**Правила № 110 (транспортные средства,
работающие на КПГ и СПГ)**

Предложение по поправкам к Правилам № 110 (транспортные средства, работающие на КПГ и СПГ)

**Представлено экспертом от Нидерландов и Международной
газоторной ассоциации***

Рис. 1
Размеры заправочного узла

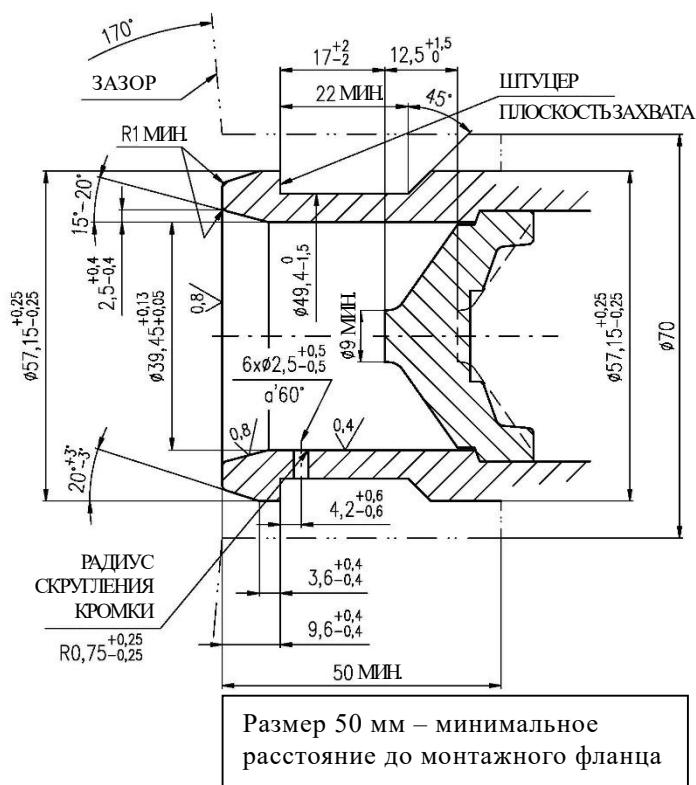
Включить новые пункты 4 и 4.1 следующего содержания:

- «4. Размеры заправочного узла СПГ
- 4.1 На рис. 1 показаны размеры заправочного узла СПГ.
